QCX の改造(部分修正)について

- ・ 起動時に信頼できない動作をするマイクロコントローラの事象のピーターG3JRH による解決策
- ・ パワーアンプ不安定、ダニエルエクマンによる解決策
- ・ パワーアンプ不安定、ダニエルエクマンによる解決策
- ・ ピーターDL6DSA による LCD コントラスト調整改良
- ・ CW フィルタセンター周波数を動かす(ポール KE7HR による表計算)
- ・ キットの誤り(一連番号 1500-2500)によって、1つまたは2つの 20K の可変抵抗器が供給されている場合の部分修正
- ・ QCX80(60)の T1 を容易に巻く方法
- ・ キーイングエンベロープの改善 (Rev1-4 のみ)
- ・ Maxwell W3LLA による WSPR 送信機についての改造

QCX の製作をする過程で、キット製作者が気づいた改造箇所について、QRP Labsのサイトで紹介されています。これは、QRP Labs Hansの了承を得て、そのページを翻訳したものです。

起動時に信頼できない動作をするマイクロコントローラの事象の解決について ピーター G3JRH による

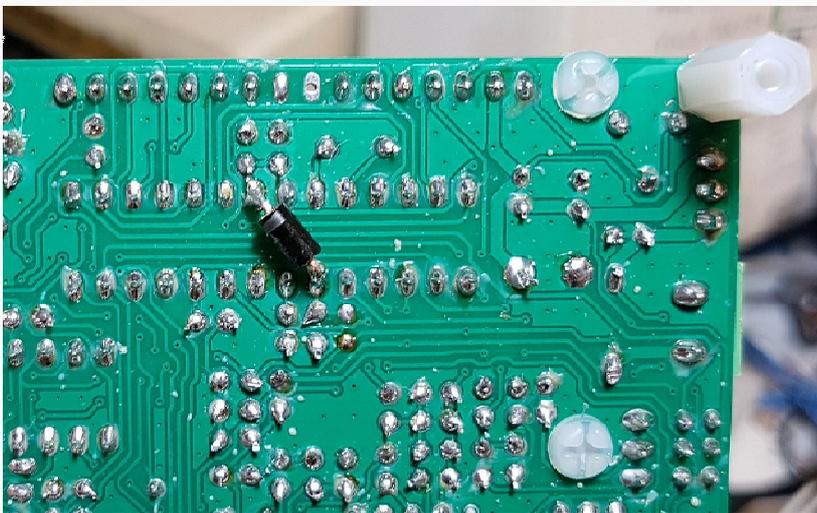
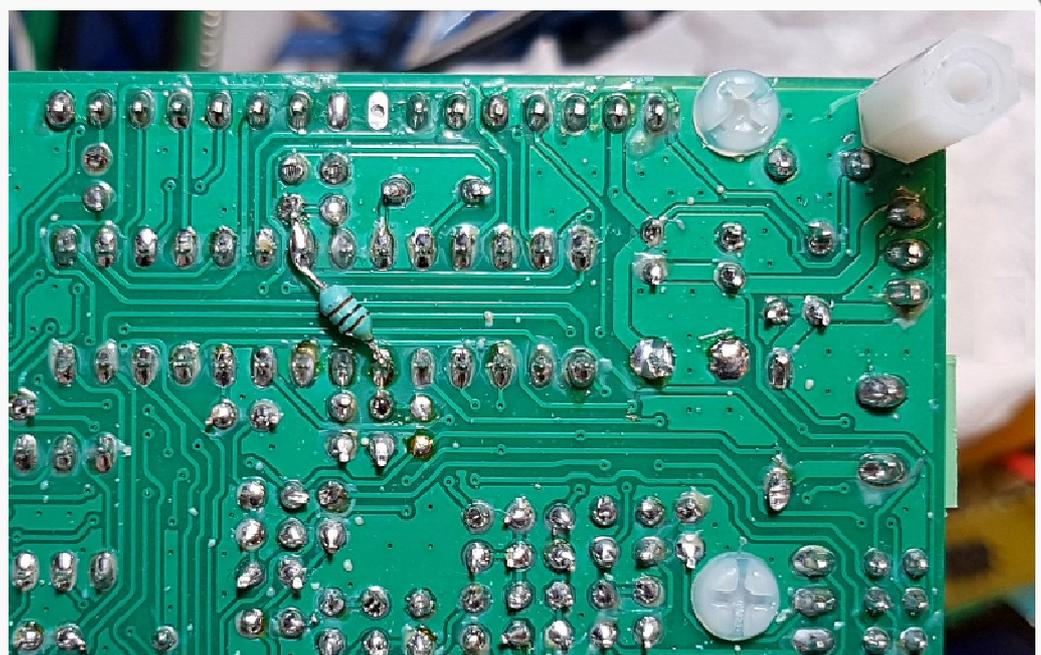
「それは本当は DVcc ピンの電圧上昇が遅いという問題ではなく、AVcc に電圧が加えられた時、DVcc ピンには 100nf (220nf) コンデンサーが繋がっているため、それを充電するために電圧上昇が迅速に行われないことが原因です。これは Avcc が +- 0.3V 以上 DVcc と異なるようにとの要求に違反します。(ATmega328 データシート の ADC コンバーターセクションを見てください)

私はこれについて 2つの解決策を考えました。その一つの 470uf コンデンサーを AVcc ピンに置くということよりも、AVcc と DVcc ピンの間に小さいショットキーダイオードを置く方法(DVcc 側にカソード、Avcc 側へアノード)を私の QCX に施しました。これにより、毎回、正常に起動するようになりました。

私は、ピーターのコメントと提案が多く価値をもっていると信じます。要約すると、プロセッサピン7(カソード)からプロセッサピン20(アノード)にショットキーを取り付けてください。ダイオードのカソードは、その端の部分に縞を持っている方で、ピン7に接続します。このダイオードをボードの下側にきちんと納まらせることが可能です。

誘導子L5を取り去り、ピン20と7の間でこの誘導子をはんだ付けしてください。この方法は、どのような追加のコンポーネントも必要でない利点を持っています。しかしすでにキットを組み立てていたならば、L5のハンダ付けを取り外すのが難しいという不利な面があります。

写真(左)はダイオードによる解決策を示します。ピン7に接続されている側の白い縞によって示されたダイオードの極性を観察してください；

そして推奨された誘導子による解決策

パワーアンプ不安定、ダニエルエクマンによる解決策

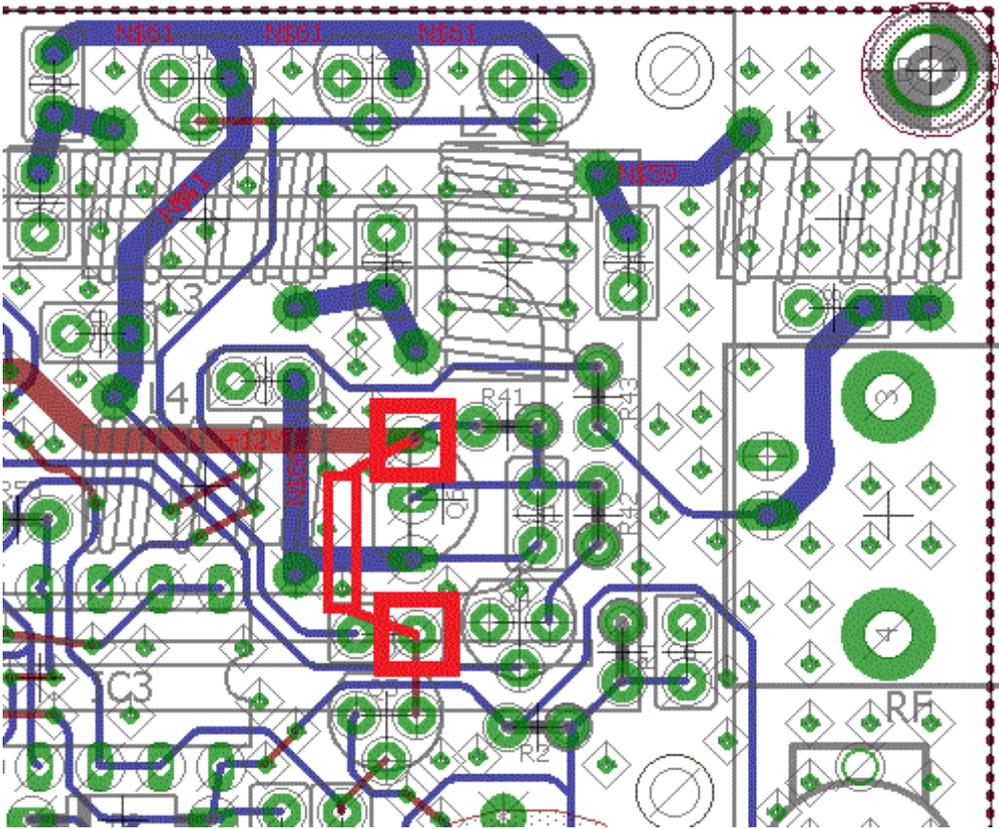
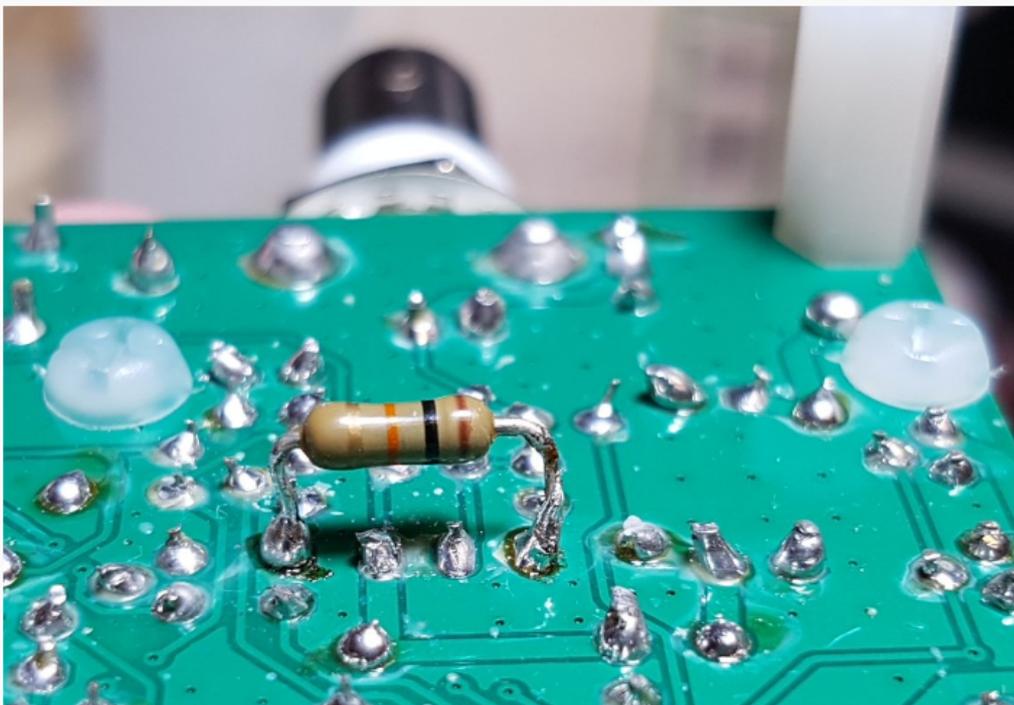
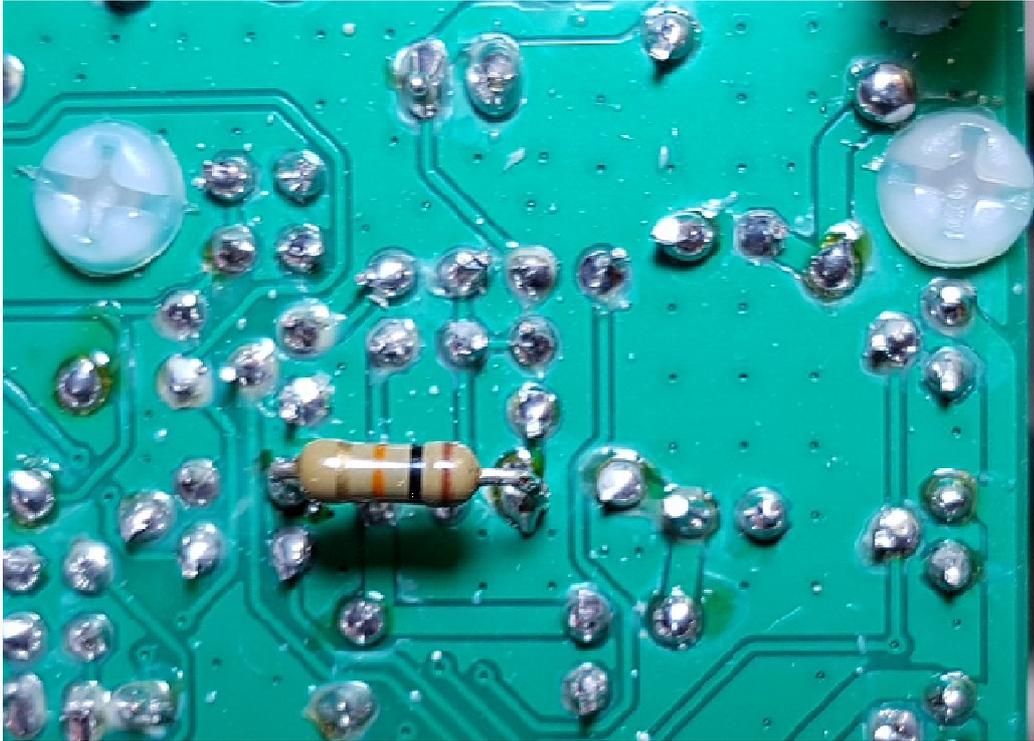
主にキットのより高い周波数バージョンを組み立てた何人かの人から、以下の徴候によって生じたパワーアンプの不安定について報告がありました。:

この問題の解決策はダニエルエクマンによって最初に提案されて、確認されました。問題は、送信時に、送/受信切り替えトランジスタ Q5 がスイッチが入れられて、PA と受信帯域通過フィルタ変圧器 T1 が相互に影響し合うことにより起こされます。

10KΩ の抵抗器(正確な値は重要ではない)を 5Q のドレインと +12V の間に接続してください。これは下で回路図の中に示します。

この抵抗器の最も接続しやすい場所は PCB の下側ので、5Q の脇のコンデンサー C33 から、+12V が来ているキーイングトランジスタ Q6 のソースの間に取り付けます。

次の写真は10kΩの抵抗を取り付けたところです。抵抗値は厳密なものではありません。バッチ4、5のキット（だいたいシリアルナンバー1500～2000）には、この改造のための予備の10kΩ抵抗が入っています。

キーダウン時の LCD コントラスト変動:

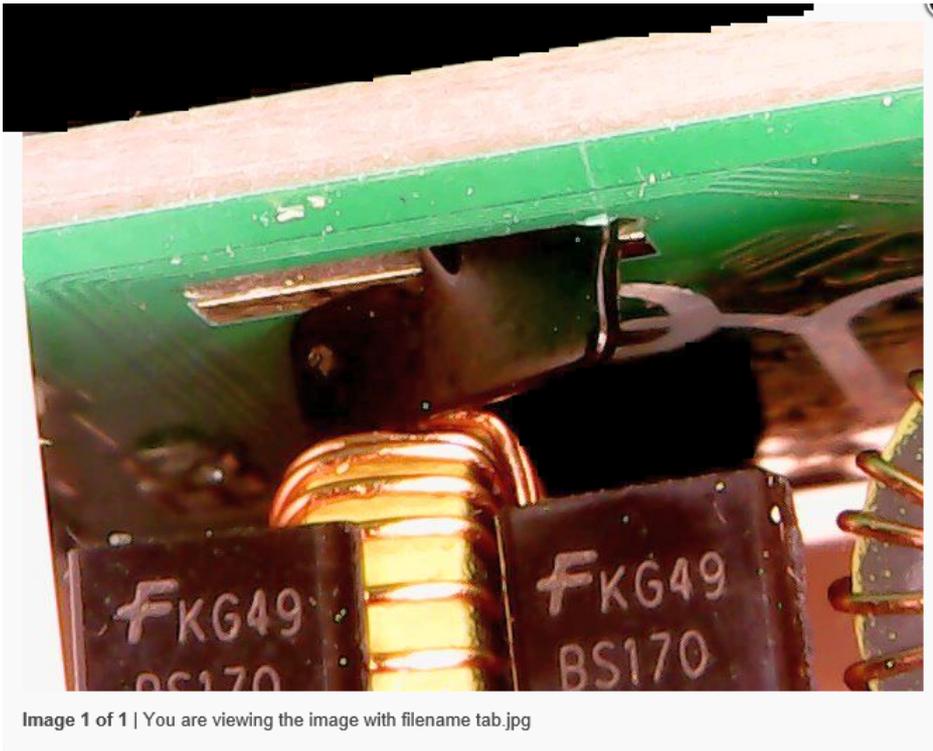
ピーターの作ったキットで、送信時にCWキーイングするとLCDのコントラストが変動したという現象です。ピーターの写真には何が起きたのかが出ています。LCDモジュールのタブが出力ロー・パス・フィルタの一つのトロイドL2に非常に近づいています。(ほとんど触れるくらい) 不運ならば、LCDフレームのタブはトロイドワイヤに割りこみ、電氣的に接続するでしょう。LCDフレームが実際グラウンドまたは他の何かと接続されていないと、5WのRFがLCDフレームに結合して、いくつかの不愉快な現象を引き起こすことがあります。慎重にタブをLCDモジュールのPCBにより近づけるように曲げることで、それがトロイドL2に触れないようにすることは容易です。そして、問題は解決されます。

LCD のフレームを固定するタブが、L2 と接触する恐れがある場合。タブを LCD の PCB 側に曲げる。

ピーターDL6DSA による LCD コントラスト調整改良

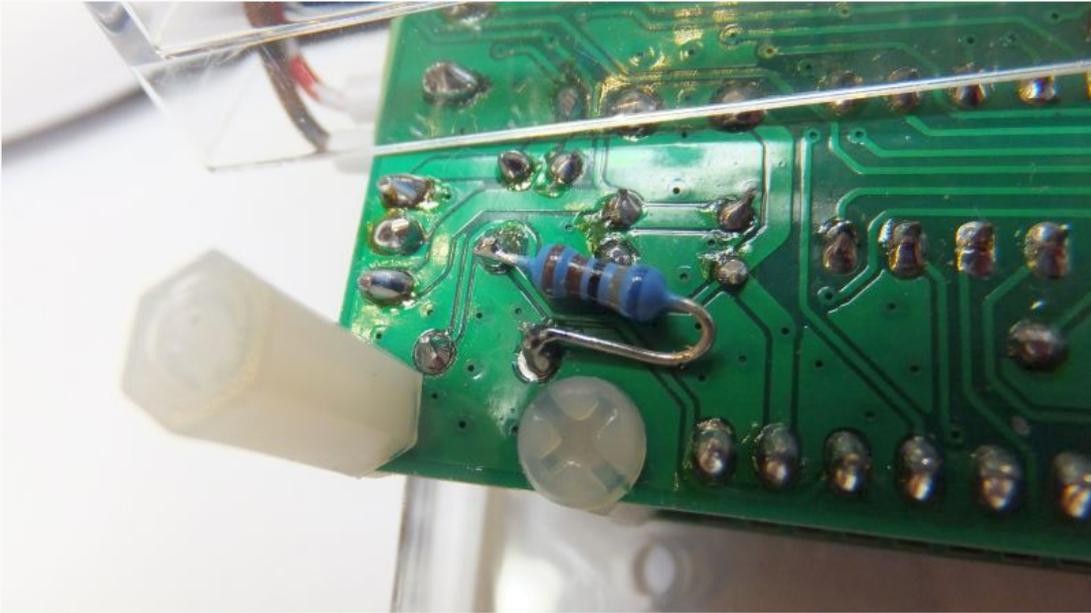
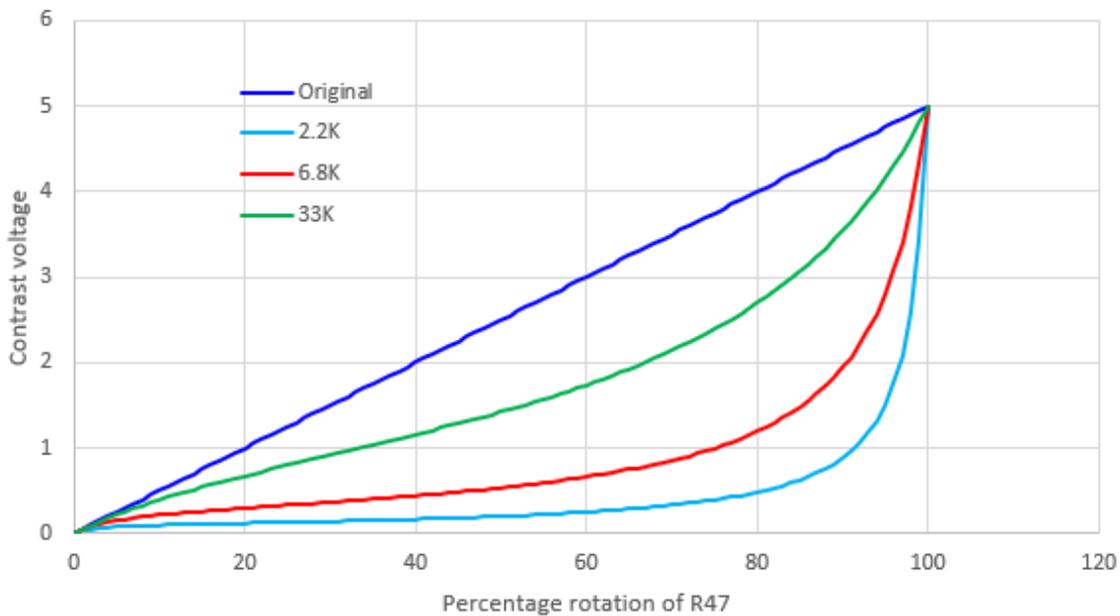
何人かの人々は、QCX LCD のコントラストを設定することが少し厄介な操作であるとコメントしました。その理由は、コントラストトリマー R47 が、そのワイパーが 0 と 5V の間の調整可能な電圧を持っていることによるものです。そして、この LCD モジュールのコントラスト調整電圧は 1V よりいつも少ないからです。従って、80% またはより多く 90% のこのトリマーの調整範囲は使われていません；

それが狭い範囲でのわずかな調整をトリマーの 10% の範囲に要求するので、コントラスト調整はとても敏感になってしまうのです。

追加の抵抗を R47 のワイパーと GND の間に追加することによって、(1 ボルト未満の) 必要とされている低電圧の調整がずっとよくできるように、リニアのトリマーの調整カーブを変更します。

私は 6.8 キロオームを使ったけれども、値は重要ではありません。この方法の有利なところは、R47 を交換したり PCB のトラックを切り欠いたりする必要がないことです。小さな変更は数分で行うことができ、もし PCB のはんだ面上に抵抗器を取り付けたいのなら、写真をみてください。」

私は、調整がずっと敏感にならないように、電圧範囲 0-1V がトリマーの調整範囲のほとんどの部分に広められるよう、部品修正の表計算モデルを作りました。

曲線は、2.2K、6.8K(ピーターによって使われるような)、および 33K のものです。抵抗値が本当は重要でないことを示しています。

QCX-80 (or60m) のT1 を容易に巻く方法

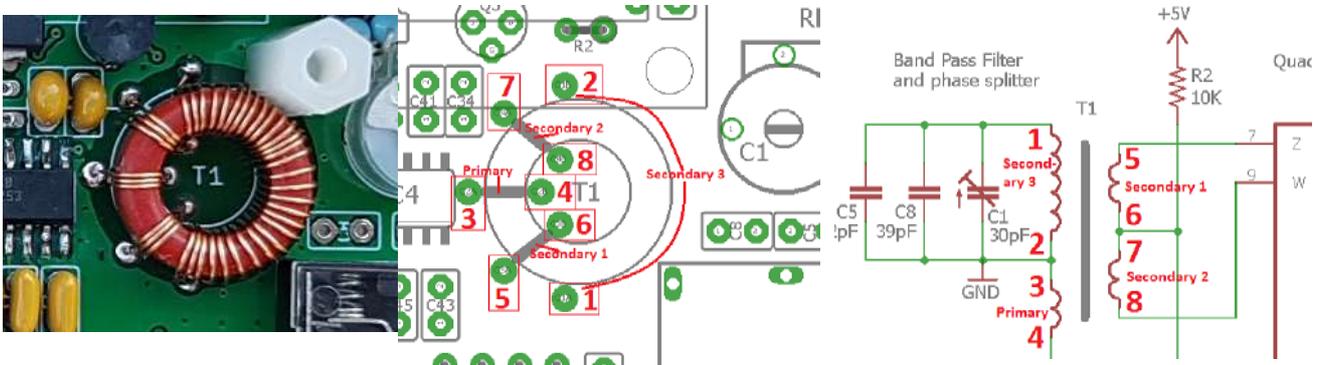
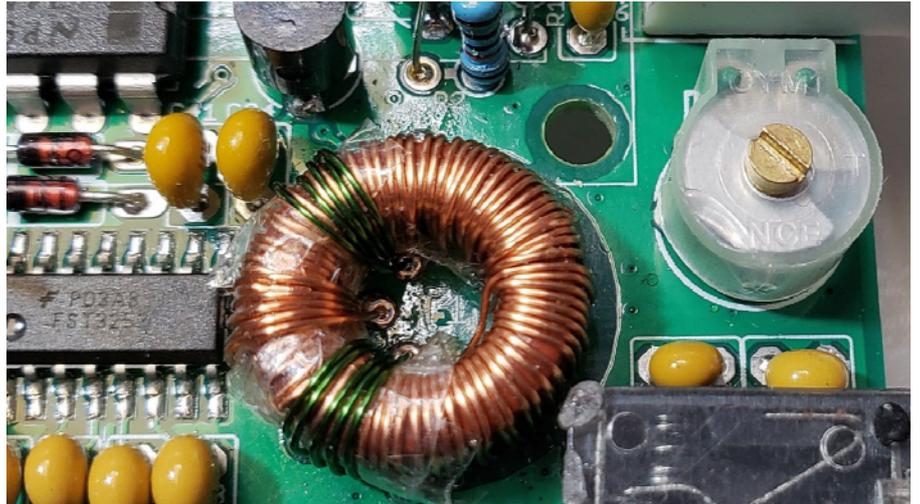
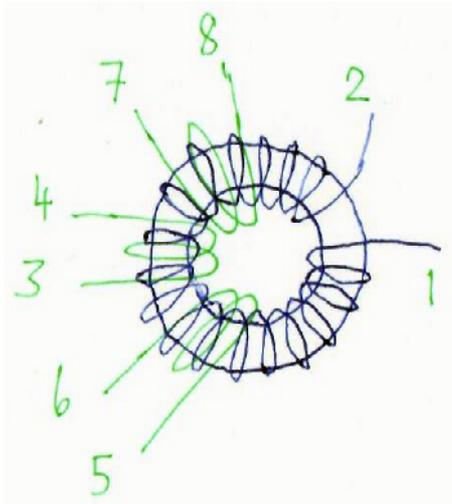
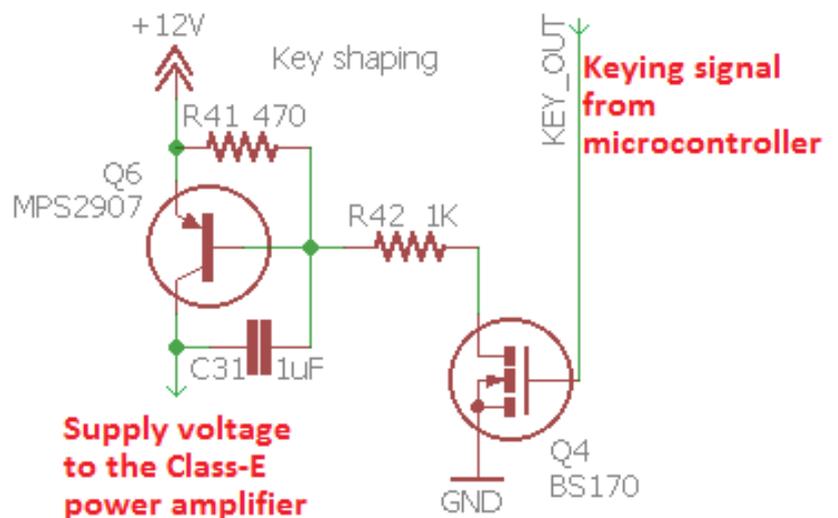
80mバンドのT1変圧器を巻くことは巻き数が多いため難しいものです。1次巻き線(PRI)が一番回数が多く68回で、その他S1, S2, S3の巻き数は5回ずつ、3箇所を巻かなくてはなりません。問題は、すべてのそれらの巻き線がトロイドに納まるわけではないことです。巻き方(アセンブリマニュアルの中で書かれているような)に沿って、1次巻き線の68回を等しく重ならないようにすることは重要ですが、これも、達成しづらいものです。

時として、巻線が乱雑すぎると、それは、バンドパスフィルタとして最適に適合させることが不可能になります。

ここで提案する巻き方では、68回の1次巻き線をオーバーラップしないようにトロイド全体に巻きます。これはだいたいT50-2コアに納まるでしょう。巻き始めと巻き終わりの間隔はあまり大きくありません。

そして、長い巻き線に加えてより短い5回転巻線を巻いていきます。

私達はセロテープ/スコッチテープの小片を、1次巻き線の上に貼って、1次巻き線が動かないようにしてその上に2次巻き線の5回を巻きました。1次巻き線の状況によってはテープは必要ないかも知れません。写真を参照してください。

C1 のトリマーが BPF のピークを示している時、完全に開いているか、完全に閉まるならば、これは、T1 の 1 次巻き線をの巻き数を適合させる必要があることを意味しています。

上の私達の例において、私達は、マニュアルに示された 68 回の巻き数ではなく 71 回の巻き数が必要であったと気付いた場合もありました。

キーイングエンベロープの改善（PCB Rev 1-4 のみ）

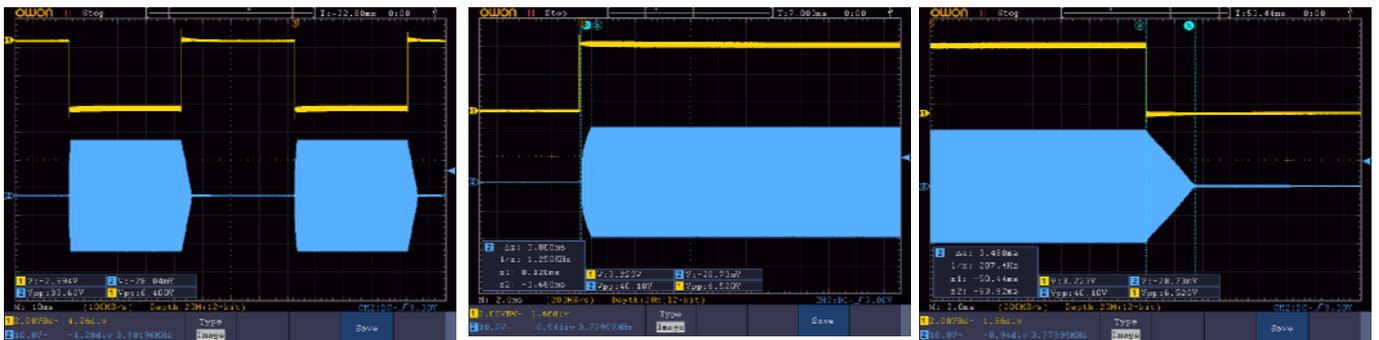
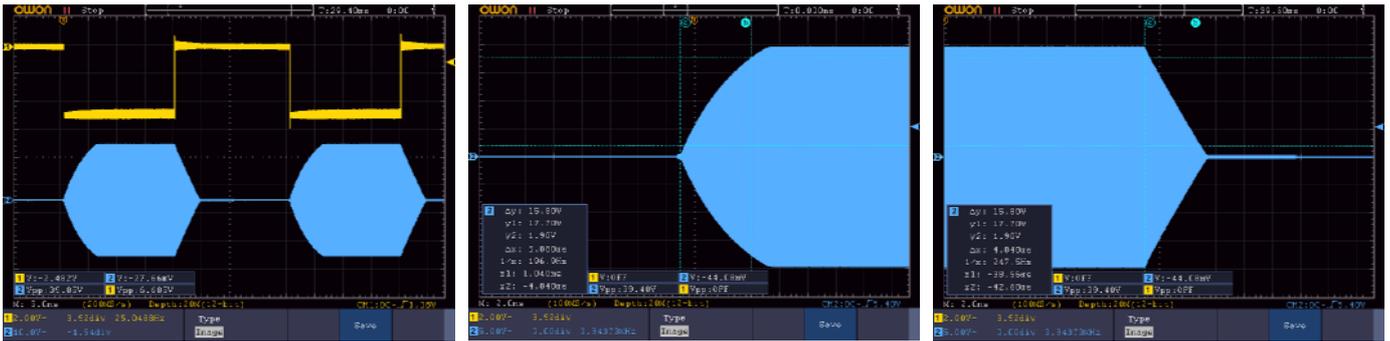
4X1RS デイブは、スタート時の上昇時間が速すぎて、終了時の下降が少し遅いとメールで注意してくれました。彼は、1ms の上昇時間と 7ms の下降時間が測定されたと言います。

これ以上の問題が見つかりました。(この問題は遅いスピードの場合よりも、速いキー入力スピードの時に影響が出ていました)。

RF エンベロープは 0 の振幅で始まるのではなく、キー入力が始められた後に、それは 1 ミリ秒よりもっと短い時間で始まります

対策前のスクリーンショットで真ん中に載せた画像にこの問題が見えています。エンベロープがゼロから始まるのではなく途中から突然始まっていることが見えると思います。。

従って、予期されているベータのより高い方を補うために、私達は代わりに C31 を $2.2\mu\text{F}$ の値に増大させます。また、R41 = 150Ω と R42 = 1KΩ が良い結果になることに気付きました。

R41 は 150Ω に減らします。R42 は 1.2KΩ まで増大します。C31 は、2.2μF(1μF、と 0.1μF、2 個をボードの底のパッドに並列にはんだ付けして)まで増大します。(記者注: これらの部品の定数に変更するため、私は R41 の 470Ω に並列に 220Ω、C31 の 1μF と並列に 1.2μF をボードの下側のランドに取り付け、R42 はボードの表側のリード線を切断し、その間に 220Ω の抵抗を直列に入れました)

この問題は、キー入力を可能にし、まず Si5351A をアップデートするようコードの中で操作シーケンスを組み直すことで解決しました。
